**“CONSTRUCCIÓN DE AUTOVÍA RUTA PROVINCIAL N° 11.**

**Tramo: VILLA GESELL – MAR CHIQUITA.”**

## **PARTICIPACIÓN PÚBLICA**

## **RESPUESTAS A CONSULTAS**

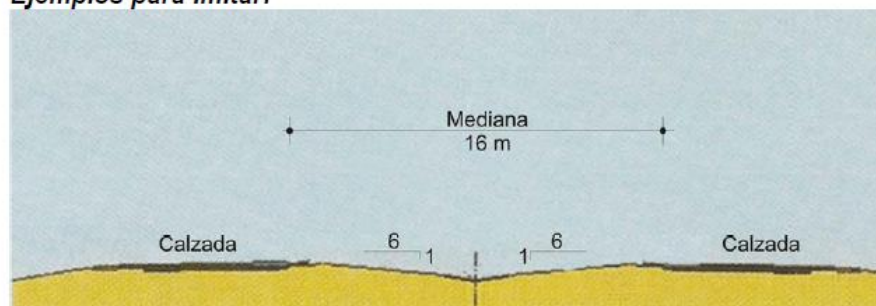
*La distancia en la separación de las manos debería ser mayor, dado que 16 metros supone un riesgo a la seguridad, por dos motivos:*

*Por tal motivo, recomiendo una distancia de al menos 30 metros, siguiendo el ejemplo de autovías en otros países. Este espacio puede ser utilizado para plantar vegetación, que evite los problemas mencionados.*

Aun así, se concuerda en que un diseño de autovía con 30m de separación entre calzadas permitiría el desarrollo de un diseño superior; sin embargo dicha solución normalmente es posible de desarrollar en variantes de trazas existentes o trazas nuevas donde ambas calzadas se diseñan y ejecutan en la misma obra. En el presente caso se trata de una duplicación de calzada, para lo cual su realización (con 30m de separación entre calzadas) sería necesario llevar adelante ensanches de la zona de camino existente, es decir realizar expropiaciones a lo largo de todo el trayecto, situar la nueva calzada en zona que actualmente oficia de desagüe lo que implica mayores volúmenes de suelo para terraplén, y la afectación de servicios y mejoras existentes; situaciones éstas que en su conjunto implican mayores tiempos y costos que los previstos para efectuar la presente obra.

Por otro lado, cabe aclarar que el proyecto persigue mantener y enaltecer las condiciones naturales preexistentes del entorno al atravesar importantes zonas de reservas, llevando a cabo una obra que implique el menor impacto posible. El proyecto incluye, además, medidas para evitar el encandilamiento mediante tratamiento de forestación; y sustenta parámetros aplicables a las *Normas y Recomendaciones de Diseño Geométrico y Seguridad Vial de la DNV* (Dirección Nacional de Vialidad) con respecto a la adopción del ancho de 16m de cantero central, tal lo extraído en siguiente imagen de dichas normas.
